## 1. Przedmiot ekspertyzy

Przedmiotem ekspertyzy jest określenie stanu technicznego budynku przedszkola miejskiego po wykonanych pracach termomodernizacyjnych oraz zmianie zagospodarowania terenu.

Celem ekspertyzy jest ocena poprawności wykonania prac budowlanych i instalacyjnych oraz zgodności z dokumentacją techniczną.

Obiekt zlokalizowany jest w Gliwicach przy ul. S. Żeromskiego 26, dz. 1447, 1448, 1449, obr. Sośnica.

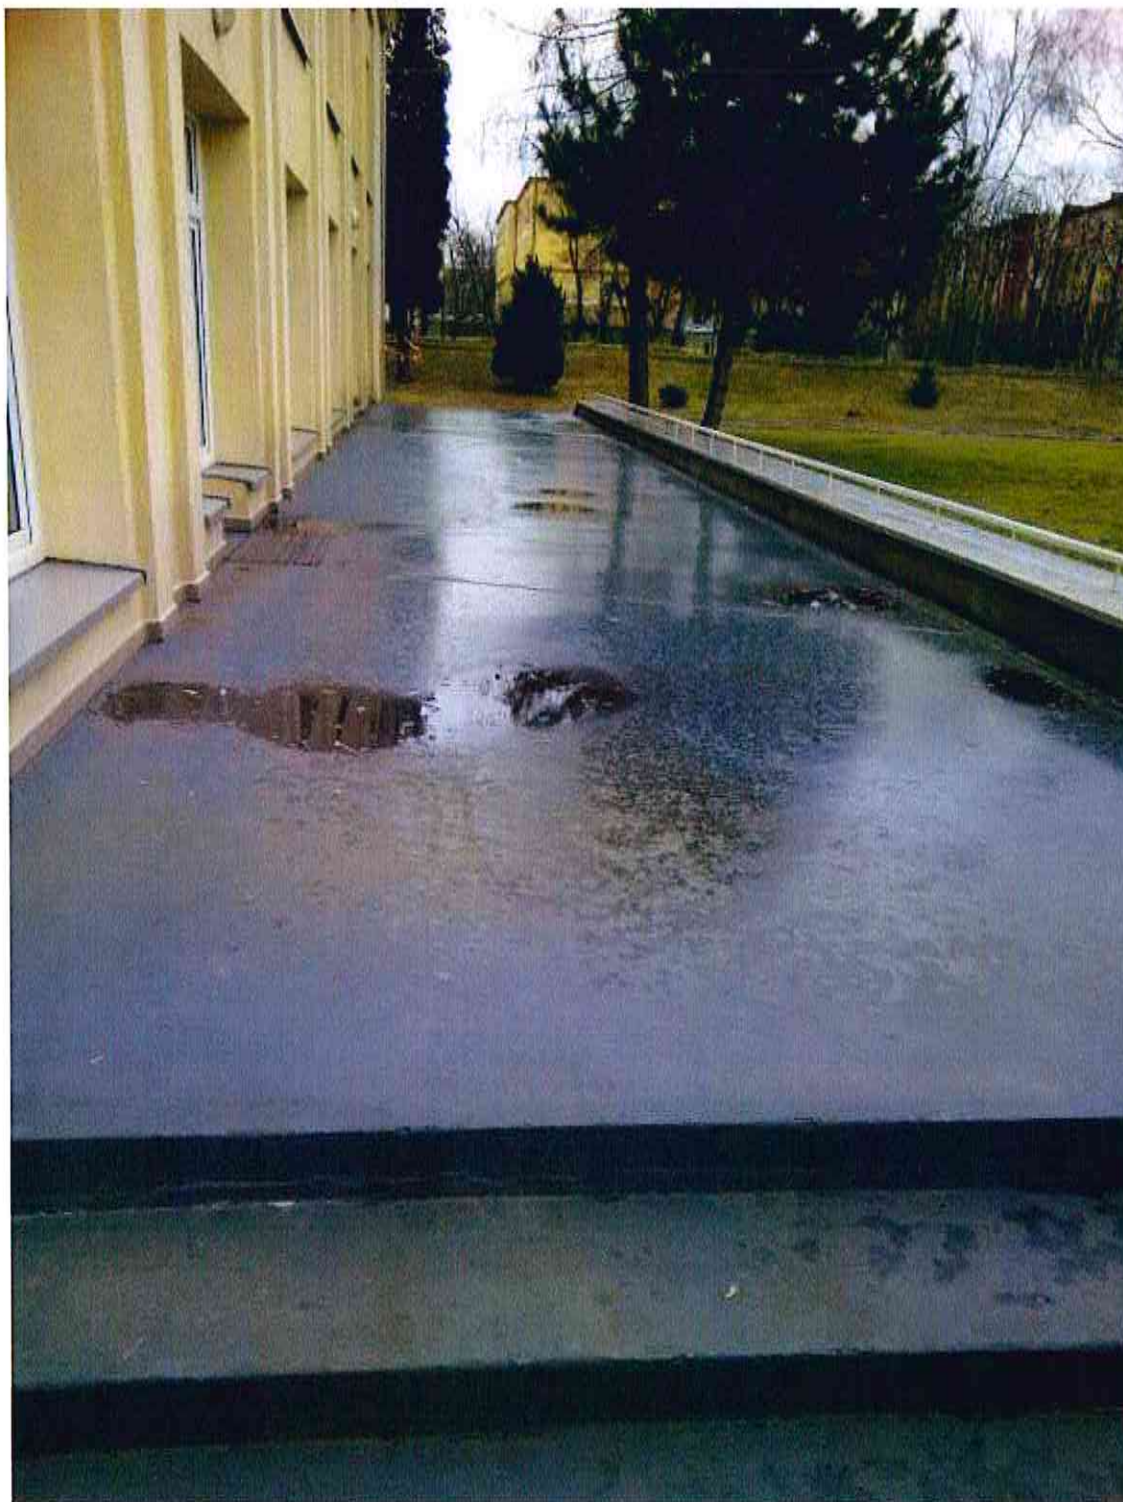
- brak spadku tarasu od budynku w stronę korytka odwadniającego - pomiar własny niwelatorem - załączony szkic pomiarowy,  
widoczne gromadzenie się wody opadowej

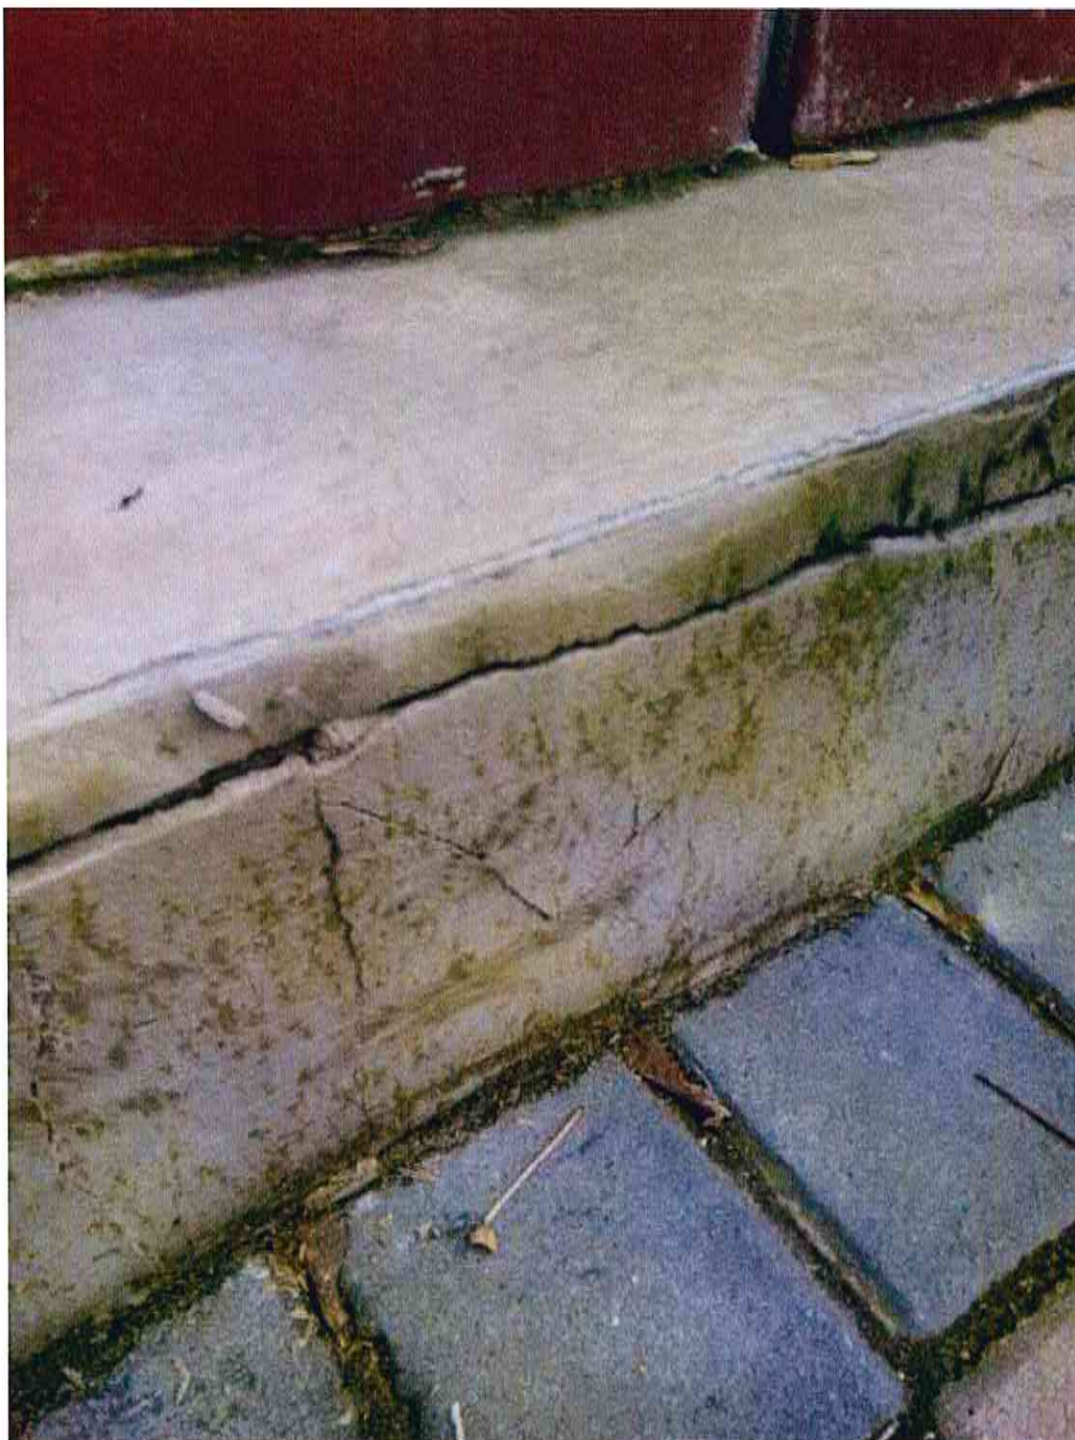
- skarpa zlokalizowana przy pochylni dla osób poruszających się na wózkach uszkodzona - ośsuwa się grunt - wymaga wzmocnienia mimo zastosowania siatki widocznej na zdjęciu

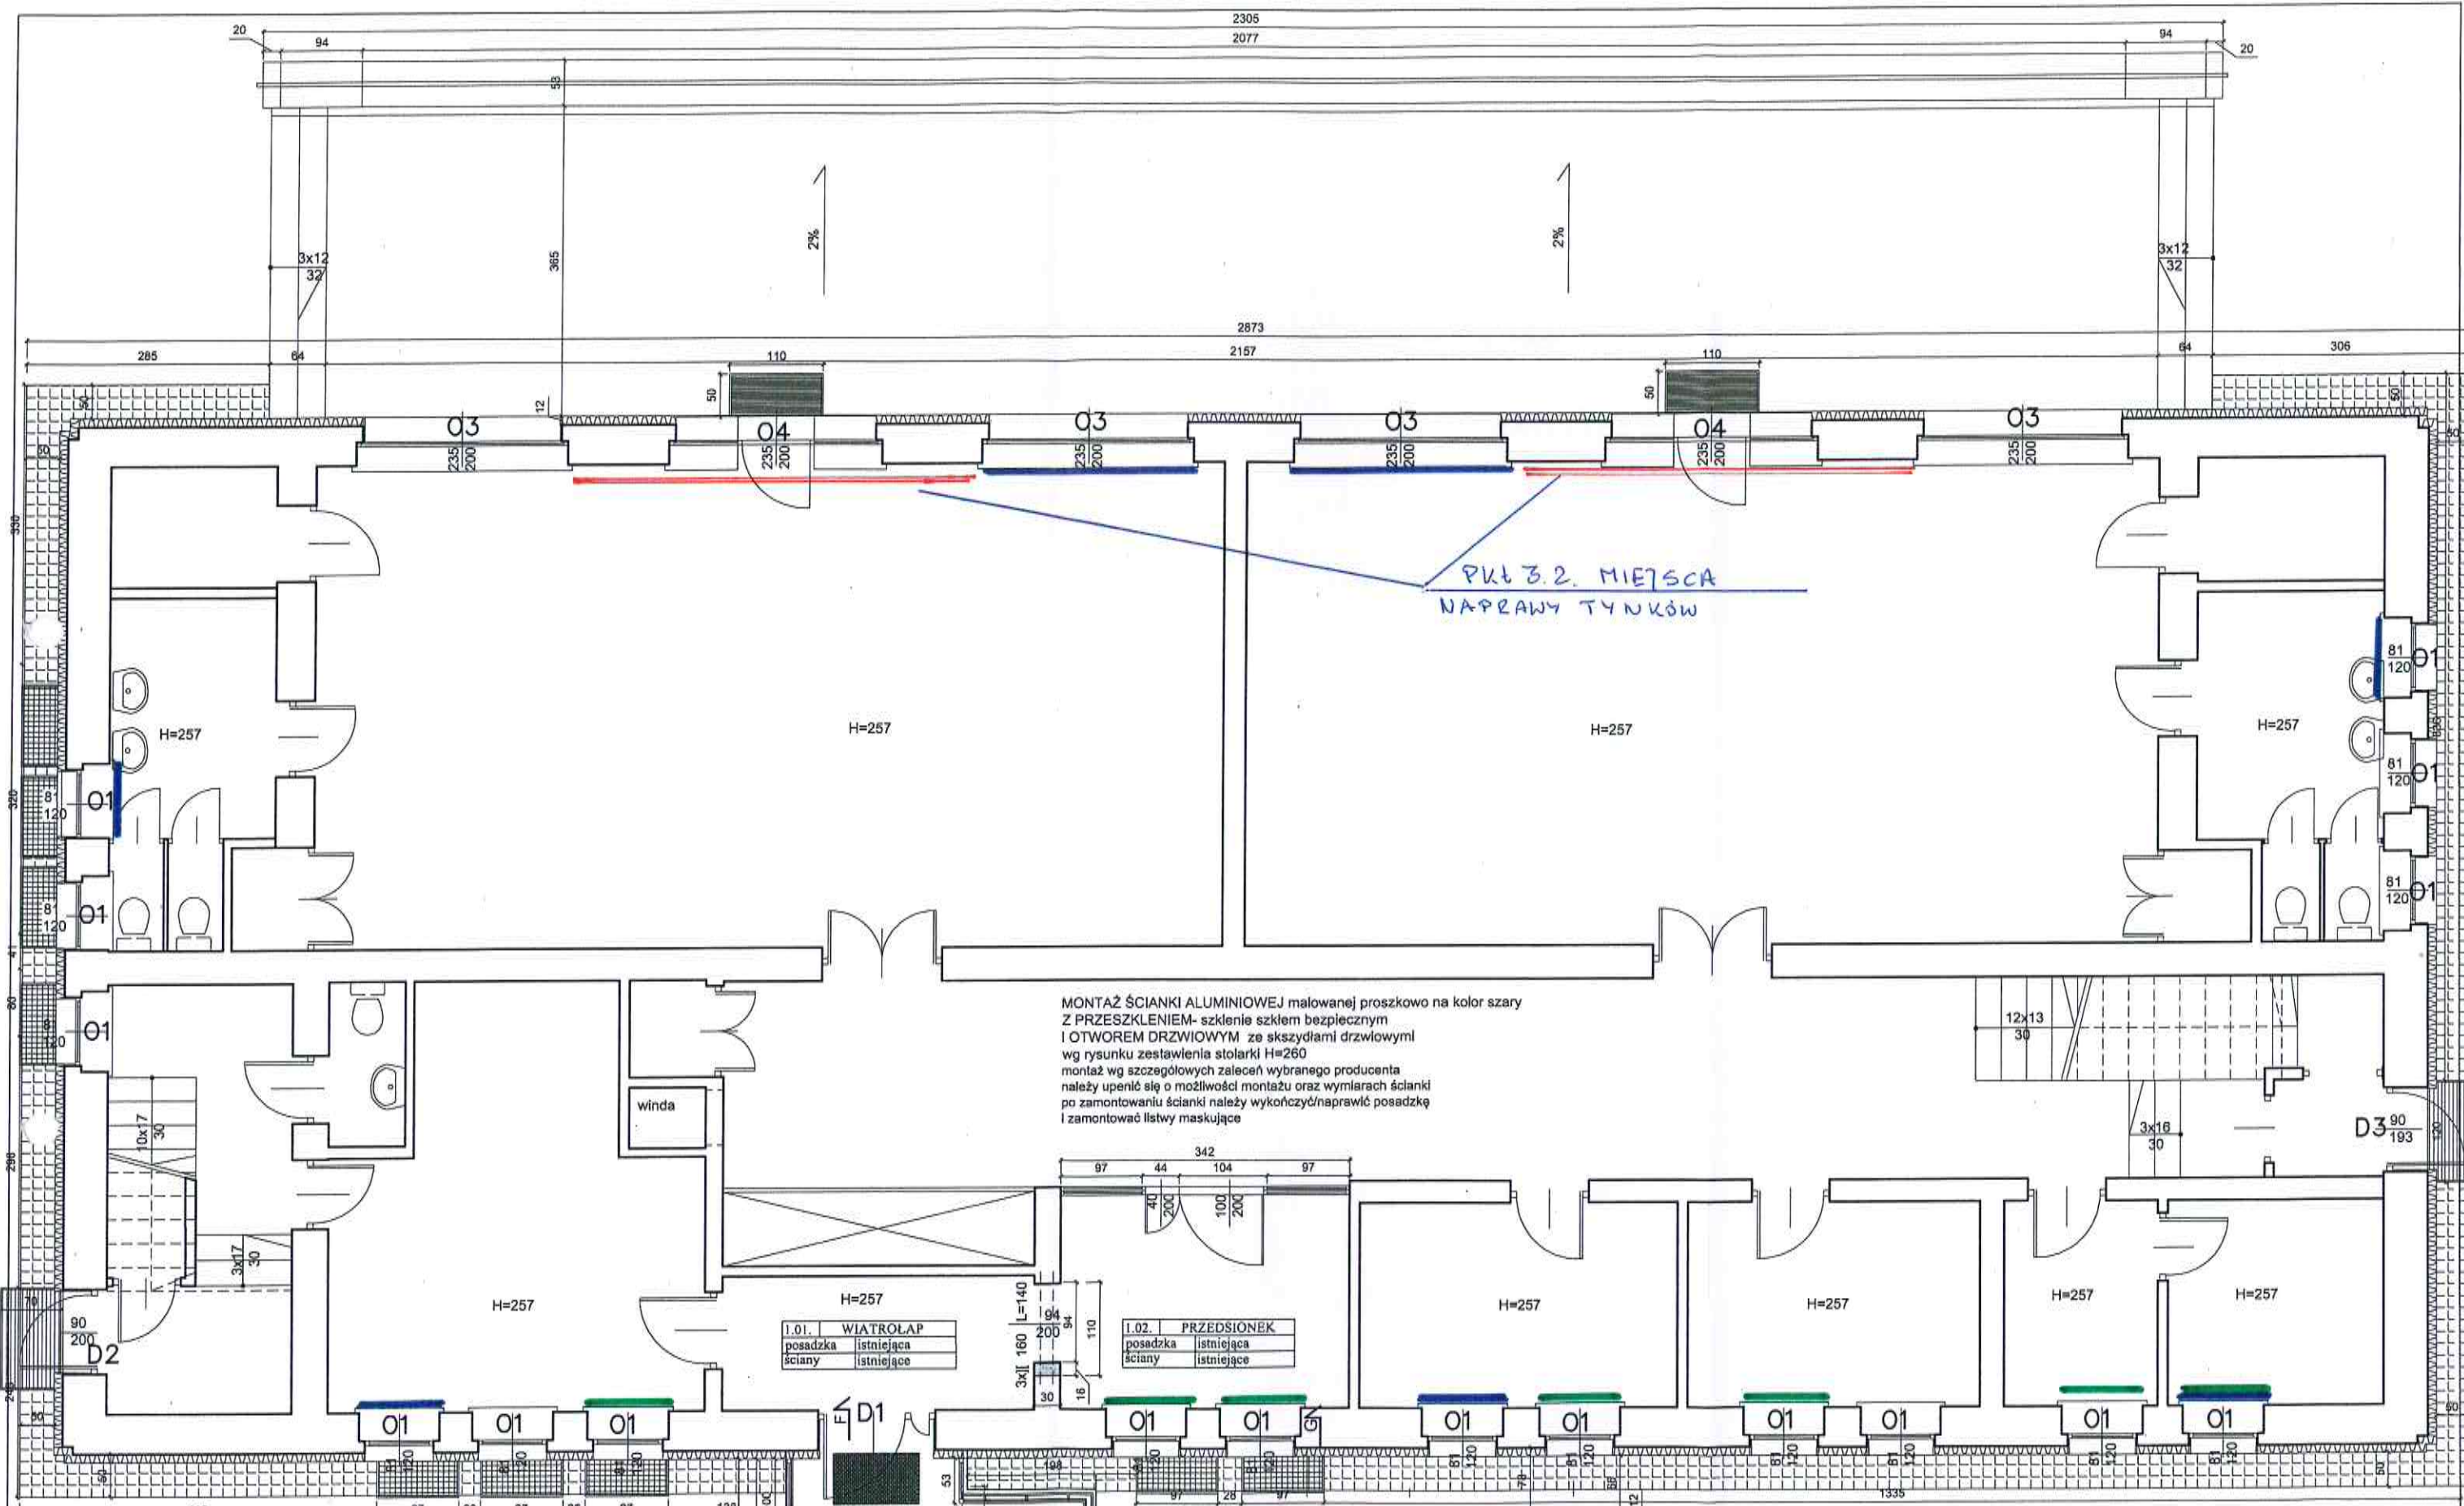
Brak wydania w projekcie podłączenia naświetlaczy okien piwnicznych do kanalizacji deszczowej powoduje gromadzenia wody opadowej przy ścianie fundamentowej - zjawisko bardzo niekorzystne.

- Konieczne jest wykonanie podłączenia naświetli okien piwnicznych do kanalizacji deszczowej. Odwodnienie wykonać rurą PCV litą śr. 110mm do studni Sd2, Sd4 i Sd5. Rury układać w obsypce piaskowej. Szczegóły lokalizacji na rysunku.

— USTYTUOWANIE  
 NAWIEWNIKÓW  
 — PARAPETY DO  
 PODPARCIA KĄTÓW.

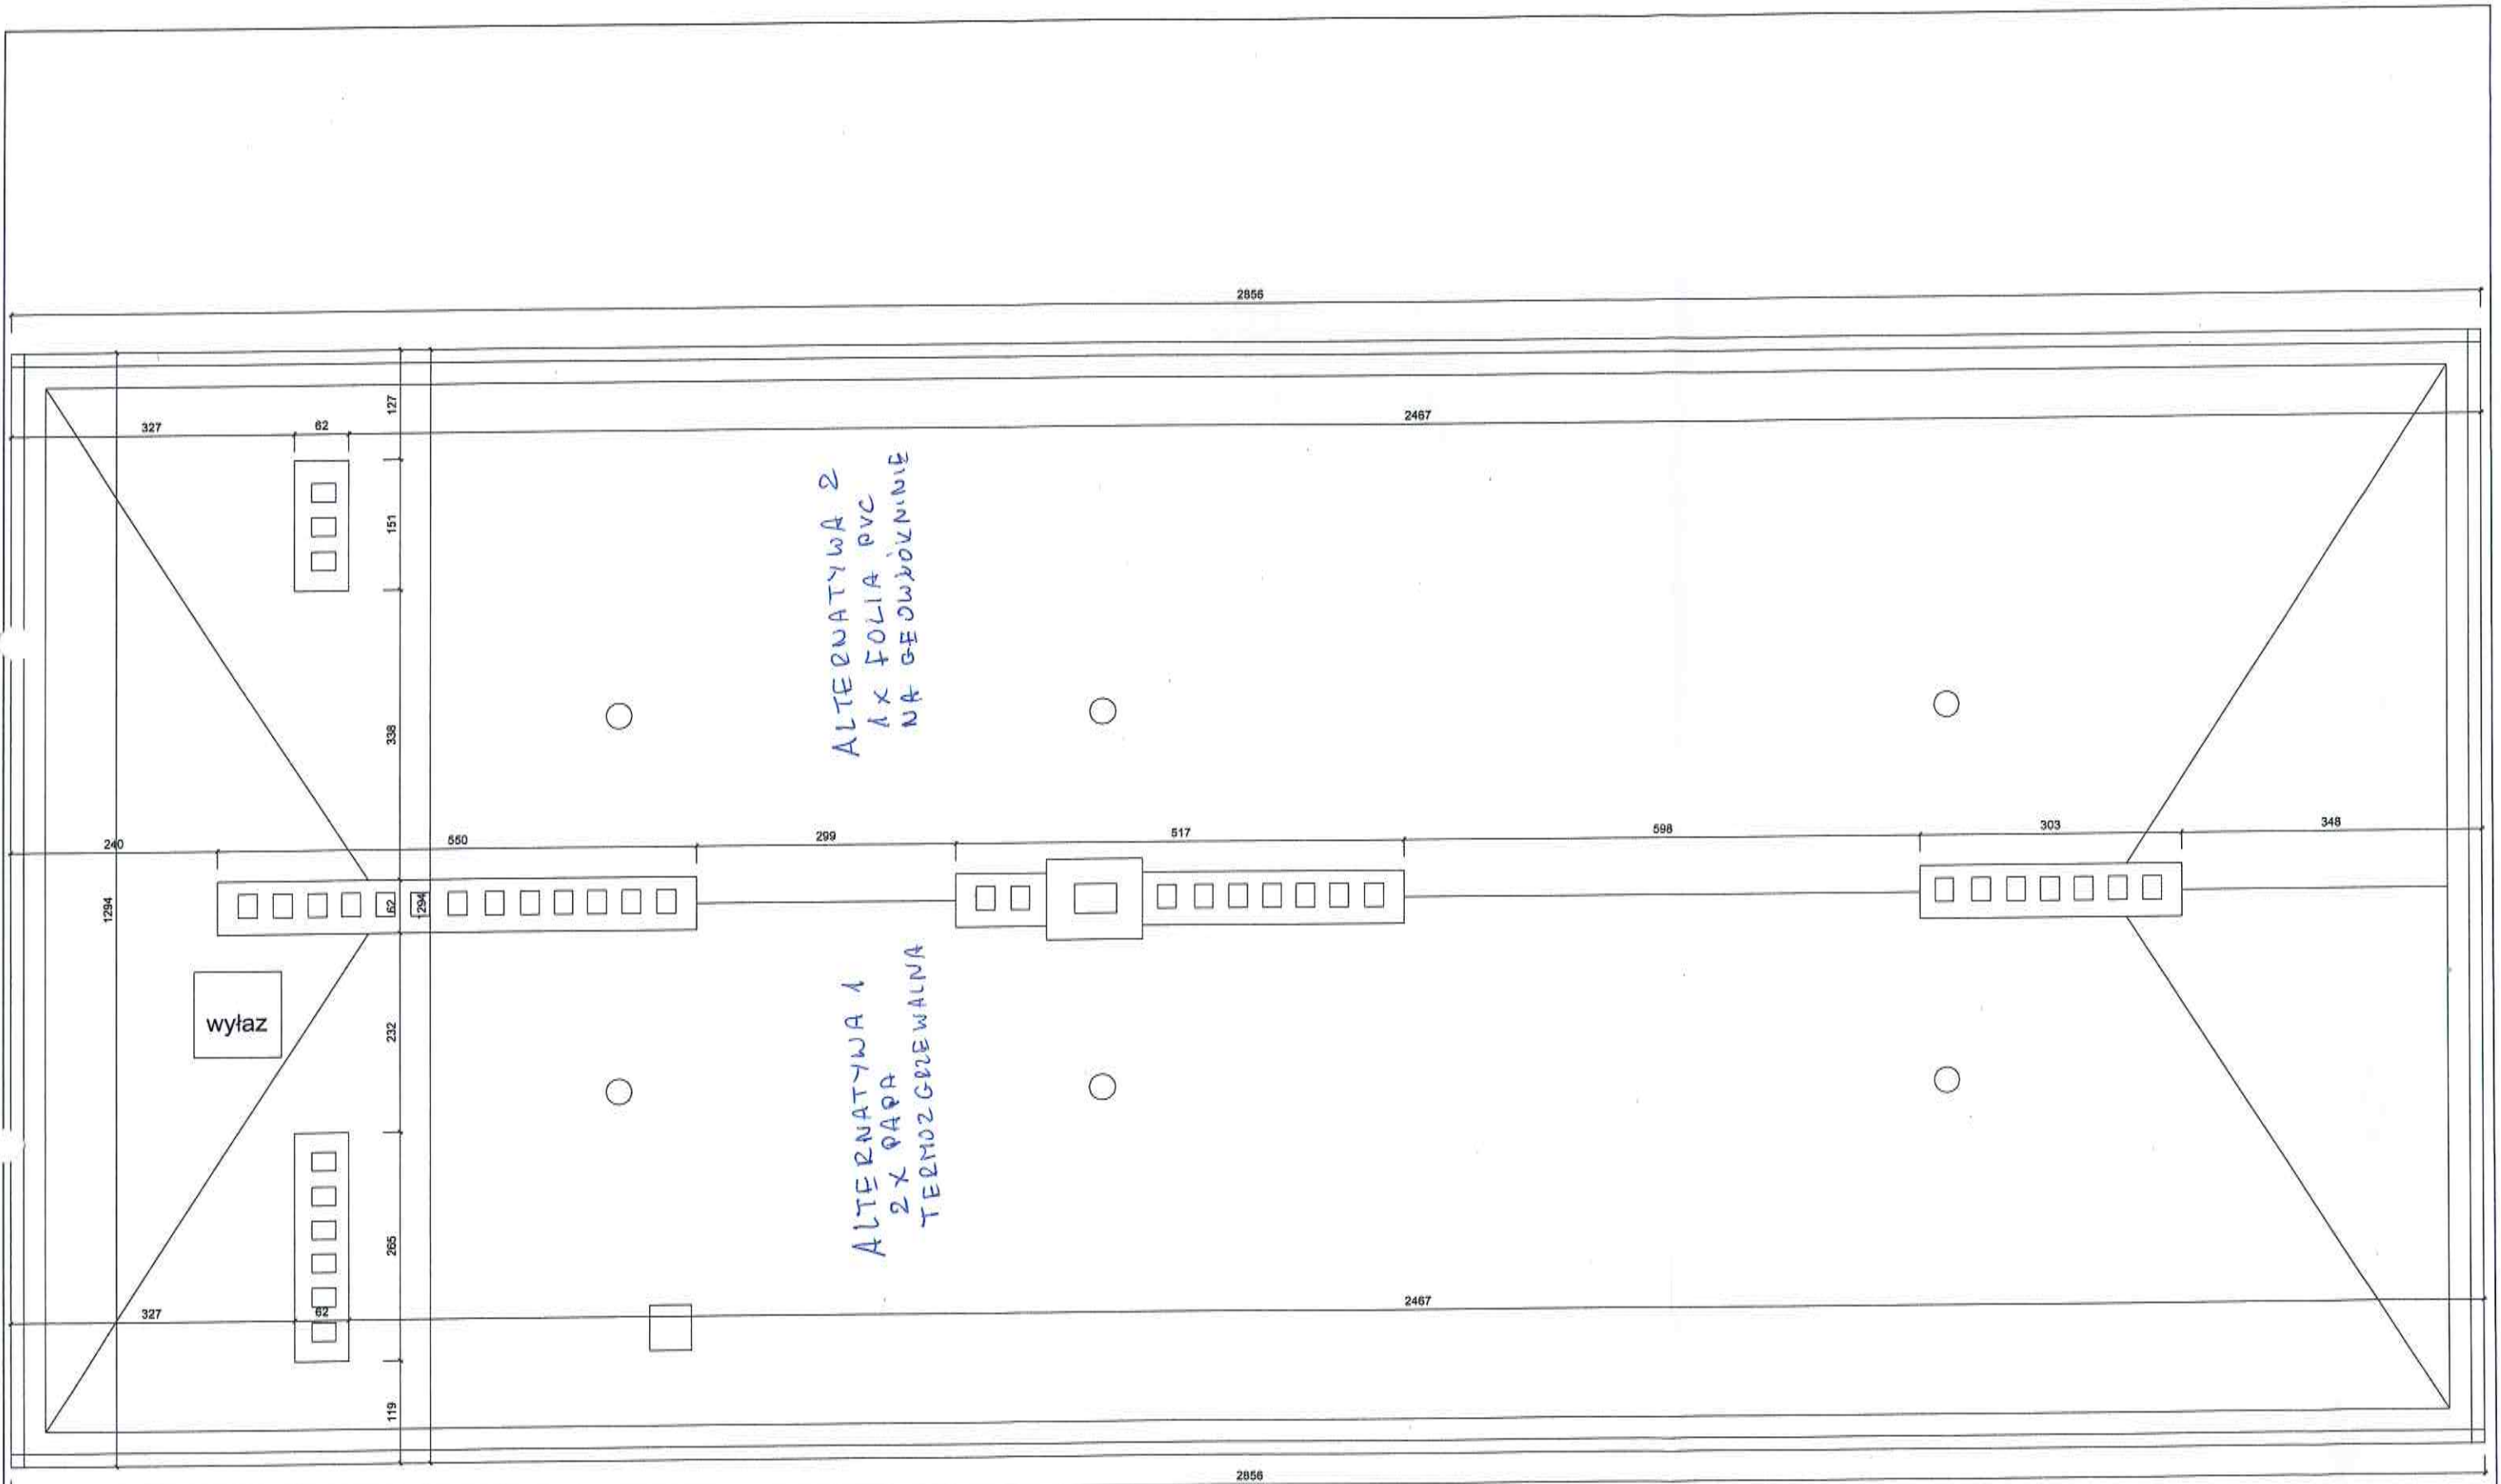
- niewłaściwe osadzenie parapetów w większości pomieszczeń - brak podparcia

Nie wydano nawiewników higrosterowanych w oknach pomimo istniejącej wentylacji grawitacyjnej w pomieszczeniach zajęć - poważny brak ze względu na brak przepływu powietrza w pomieszczeniach przeznaczonych na pobyt ludzi - dzieci i pracowników placówki po wymianie okien na nowe (szczelne).

- Stolarkę okienną wyposażyć w nawiewniki higrosterowane we wskazanych pomieszczeniach.  
- Wzmocnić parapety wewnętrzne nieprawidłowo podparte we wskazanych pomieszczeniach za pomocą kątowników stalowych 20x20x4 cm gr. 3mm po dwa z każdej strony mocowanych do ścian bocznych.  
Szczegóły na rysunkach.
